Villovélo
Maison des Associations
12 rue Joseph Cugnot
79000 Niort

Avis de l'association

Portant sur le projet de résorption des discontinuités cyclables entre Magné, Bessines et Niort, en réponse à la consultation publique ouverte en juin 2024

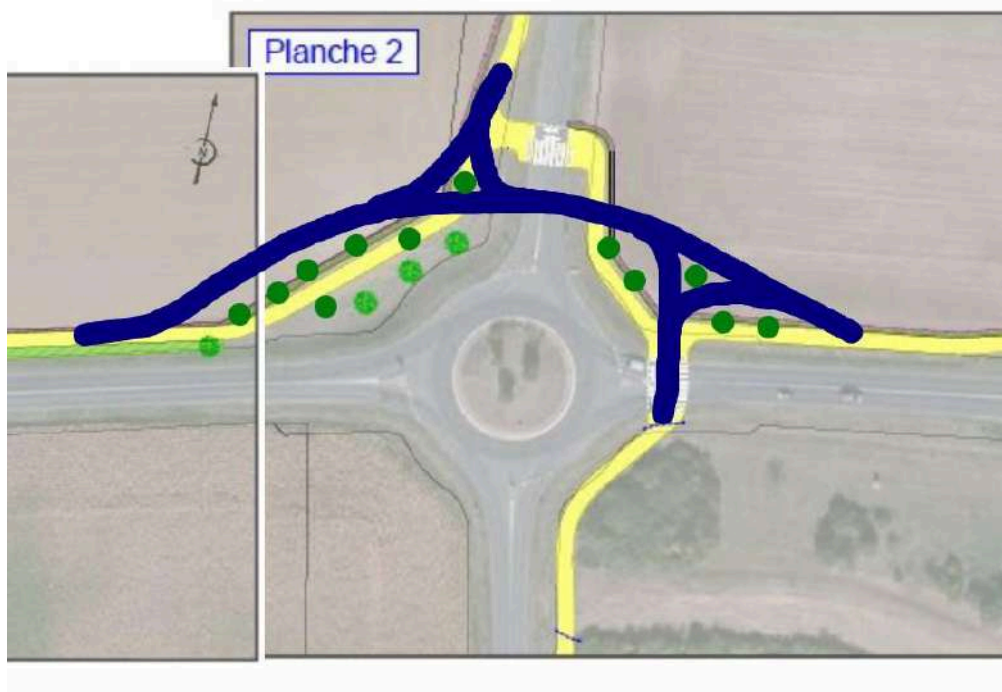
Un carrefour à feux à îlots-amandes ou giratoire à îlots intra-annulaires les carrefours de ville avec feu semble indispensable pour une sécurisation correcte sur l'avenue de la Rochelle à Niort, route de la Rochelle à Bessines & le carrefour "Espérance". Les 4 carrefours concernés ont assez

L'arrivée par la rue Pied de Fond est notamment très très dangereuse. La place disponible apparaît suffisante dans chaque carrefour.

2. Bessines

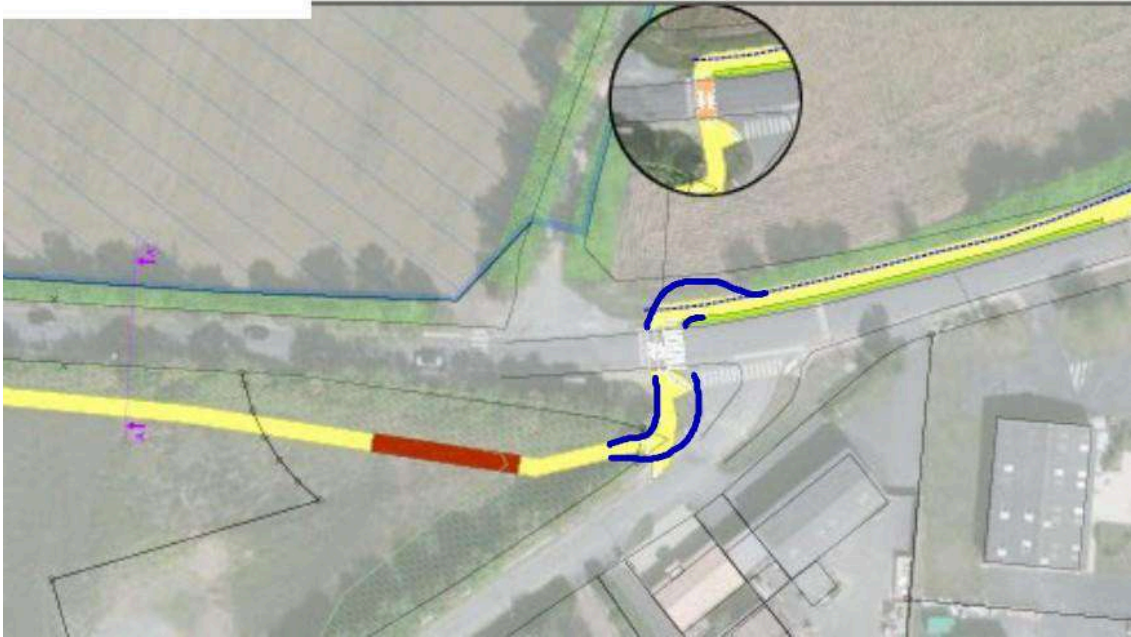
La traversée de la Rue Pierre Mendès-France pourrait bénéficier d'un élargissement temporaire à 4 m (voire 5 m) afin de faciliter la prise de virage et le croisement pour les vélos type cargo ou avec remorque. Voici quelques traits rapidement dessinés pour illustrer ce propos :

3. Avenue de la Rochelle

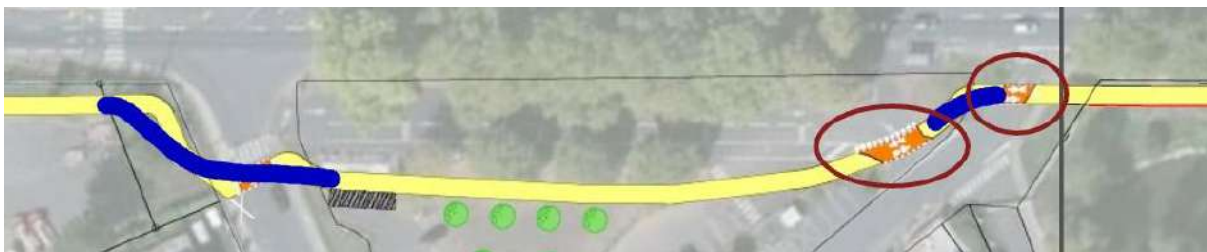
Autour de la gare routière encore une fois quelques rayons de courbure semblent un peu brusques (ici en bleu) et il faut également être attentif à la sécurisation des cyclistes face au bus sortant de la gare routière : certains font un virage à $\sim 150^\circ$ ce qui peut rapidement être dangereux pour un cycliste. Il est important de laisser la priorité aux cycles là où il n'y a pas de feu pour sécuriser les traversées (et éviter la confusion sur le régime de priorité cycle/piétons en cas de voie verte) (2 cercles rouges).

En complément, le carrefour Tardy/Sellier semble particulièrement dangereux pour les cyclistes venant du centre ville : absence de bande cyclable à ce feu, voie à traverser... les comportements dangereux constatés aujourd'hui de la part des automobilistes sont déjà nombreux.

Le virage pour tourner de la rue Henri Sellier vers la nouvelle infrastructure ne semble pas réalisable avec un vélo cargo ou une remorque de par son angle très fermé.
